Product Change Notice (PCN)

件名: 8M CMOS イメージセンサ CF/ML 工程の生産拠点変更

発行日: 3/6/2023

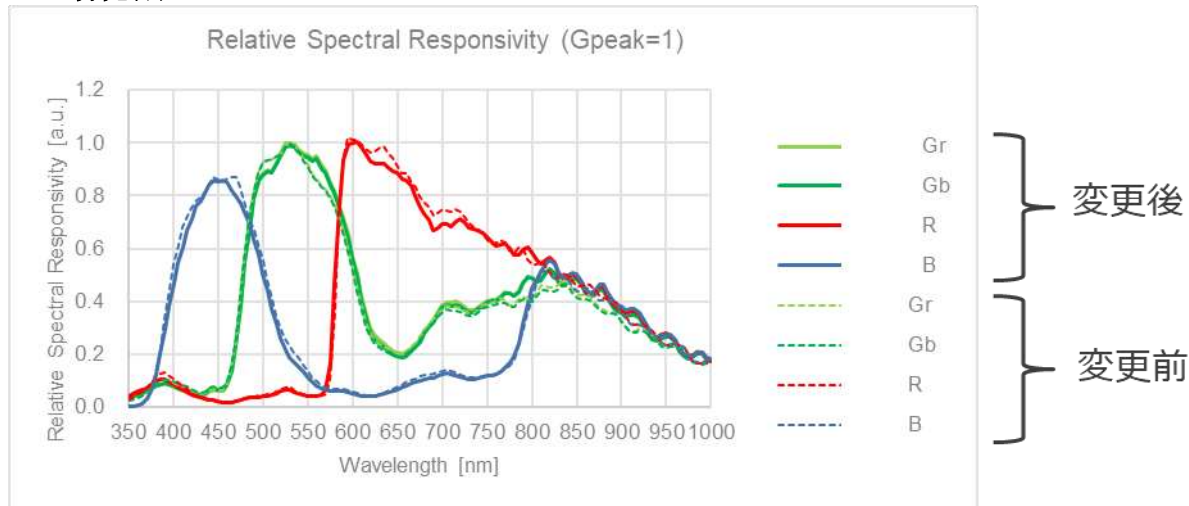
CF/ML(Color Filter / Micro lens)工程を UMC 社から VisEra 社へ変更いたします。

- ・受注型名を RAA462113FYL#AC2 から RAA462113FYL#AC6 へ変更いたします。
- ・下記の通り仕様を変更いたします。

Item	Symbol	Min	Typ	Max	Unit
変更前	Sensitivity ratio B/G	SENS_B/G	64		88	%
変更後	Sensitivity ratio B/G	SENS_B/G	55		79	%

<分光特性>
